COMUNE DI GENOVA

DCC-2020-31 ADOZIONE DI AGGIORNAMENTO AL PUC, AI SENSI DELL'ART. 43 DELLA L.R. 36/97 E S.M.I., PER LA RIDEFINIZIONE DELLA DISCIPLINA URBANISTICA DELLE AREE SITE IN SPONDA DESTRA DEL RIO MAGGIORE, A GENOVA MOLASSANA – MUNICIPIO IV MEDIA VAL BISAGNO.

**Oggetto: SEGNALAZIONE DI PROBABILE ERRORE MATERIALE NEGLI ELABORATI
DEL PUC VIGENTE.**

Relazione urbanistica

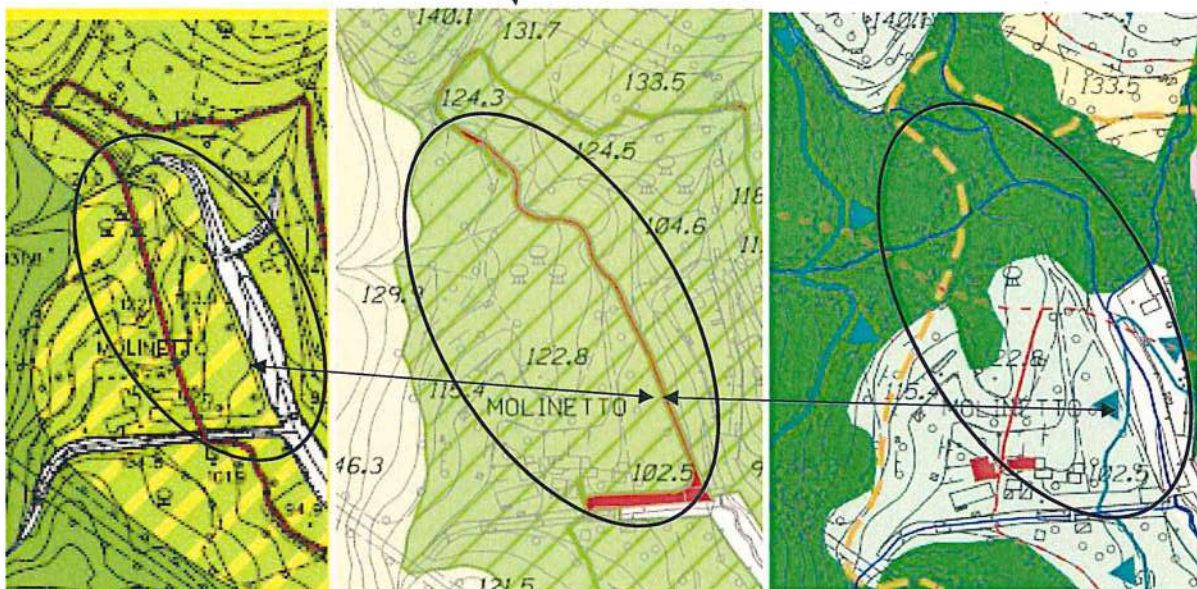
- In particolare, come si vede dal raffronto cartografico riportato in allegato (cfr Allegato A – Figura 2), nella carta dell'assetto insediativo è indicato, con colore rosso, un presunto tracciato storico che non trova corrispondenza nella carta del livello Paesaggistico (dove non è riportata alcuna indicazione al riguardo).

Dopo opportuni approfondimenti sia in sito (cfr anche fotografie sub Allegato B), dove in merito non si sono riscontrati elementi di rilievo, sia presso gli uffici della Pianificazione urbanistica del Comune di Genova, si è giunti alla determinazione che possa trattarsi di un errore materiale, probabilmente derivato da una base cartografica a supporto del Piano del 1997.

Per tutto quanto sopra esposto, come convenuto con il competente ufficio comunale, si trasmette la presente affinché vengano avviate le opportune verifiche e apportate le eventuali rettifiche al vigente PUC.

Stralcio P.U.C. vigente - Assetto Urbanistico

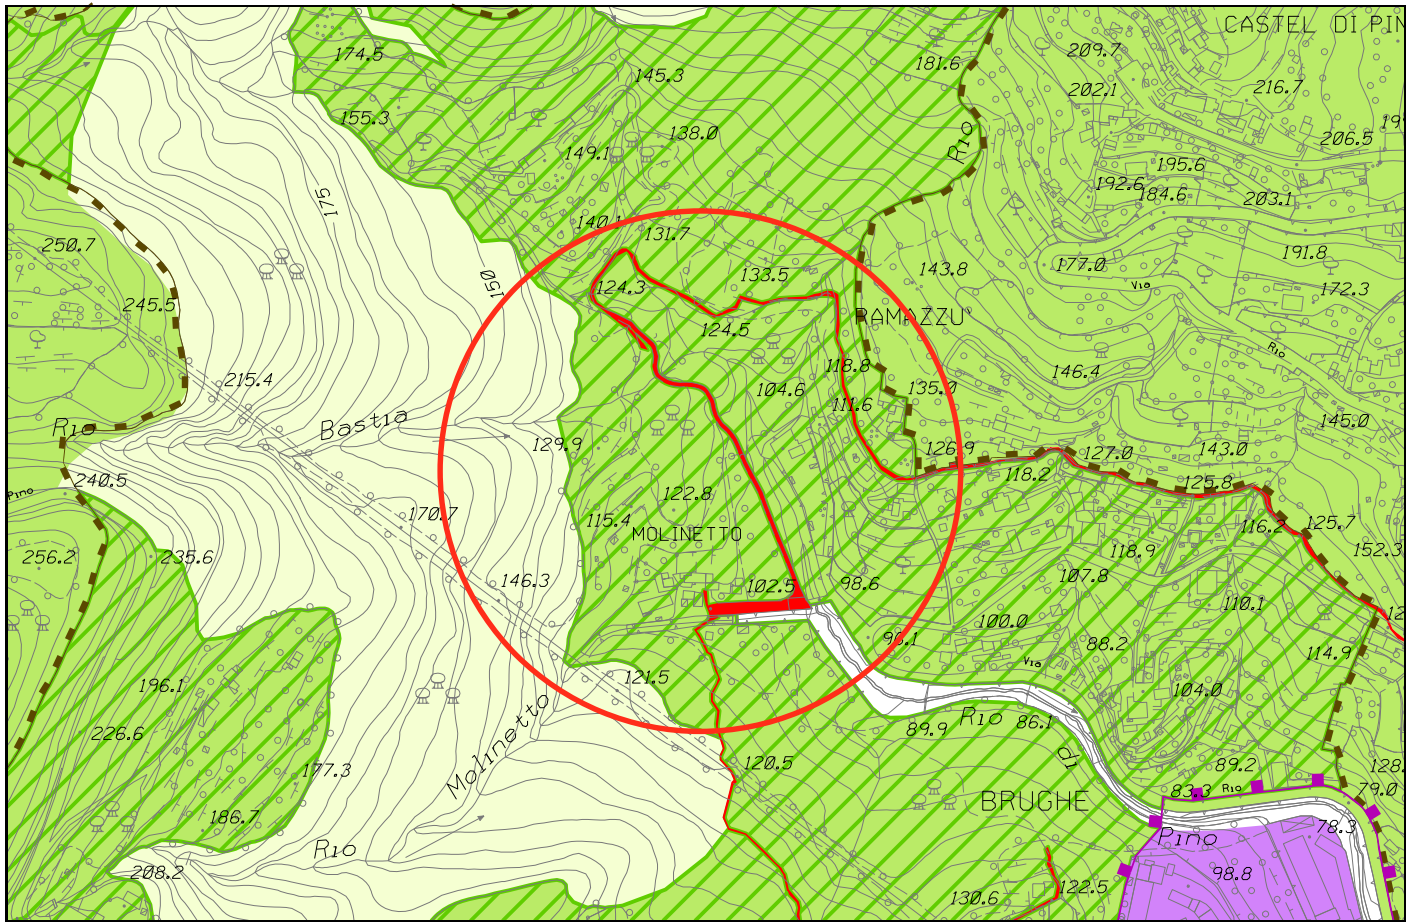
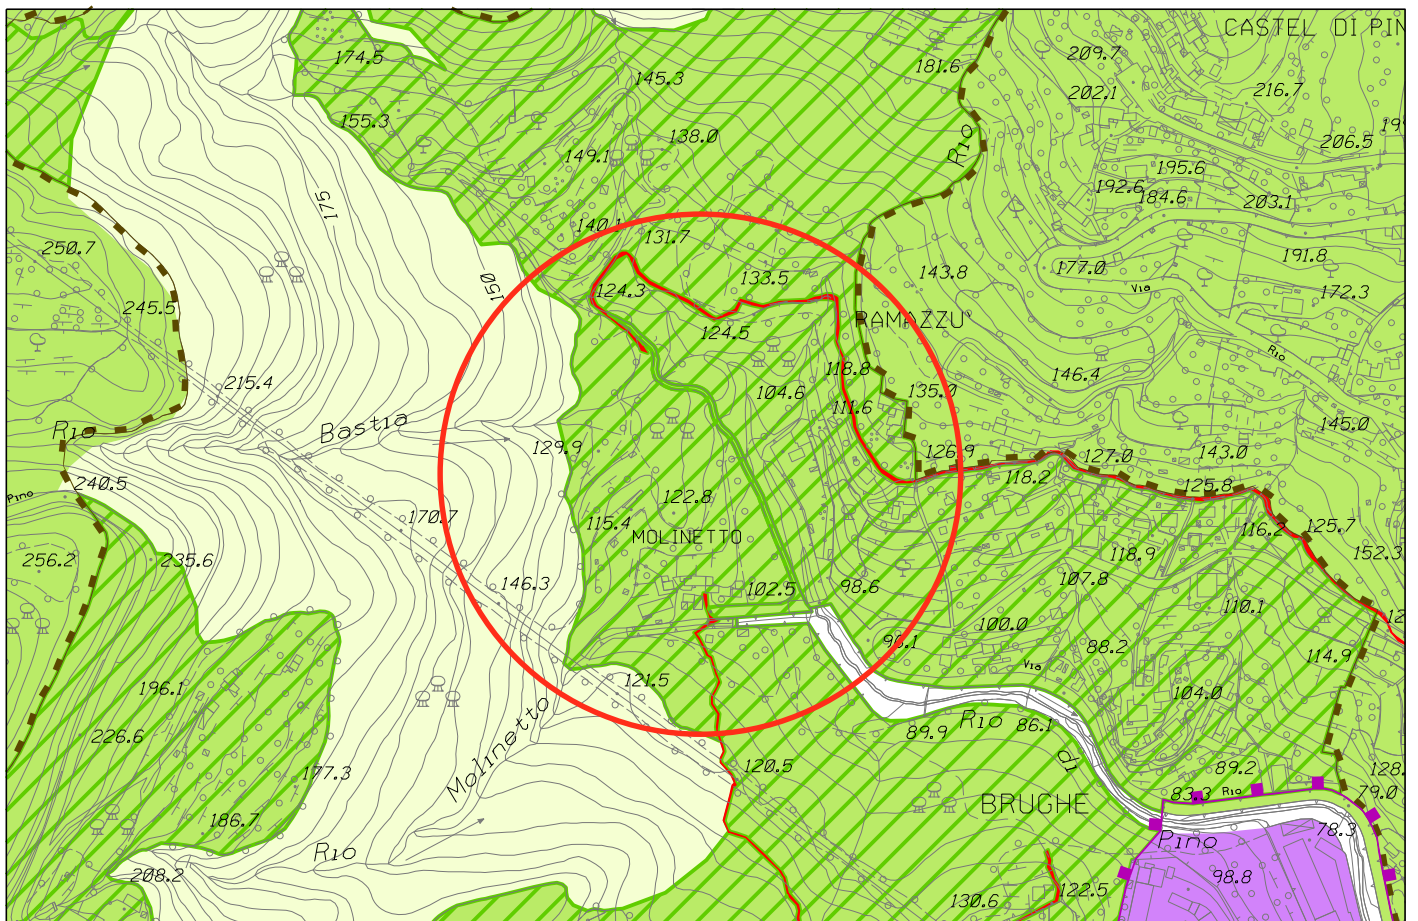
In considerazione di ciò, si ritiene che, per puro errore materiale, nella fase di digitalizzazione delle componenti areali dell'Assetto Urbanistico, è stato attribuito valore storico al tracciato stradale, non corrispondente allo stato dei luoghi, come peraltro ampiamente illustrato nella richiesta di correzione inviata dalla Direzione Progettazione di questo Comune.

Modifica della tavola 19 dell'Assetto Urbanistico della Struttura del Piano – Livello 3 proponendo per le aree in questione il corretto assoggettamento alla disciplina dell'ambito di riqualificazione del territorio di presidio ambientale AR-PR b) prevalente all'intorno.

Stralcio P.U.C. modificato - Assetto Urbanistico
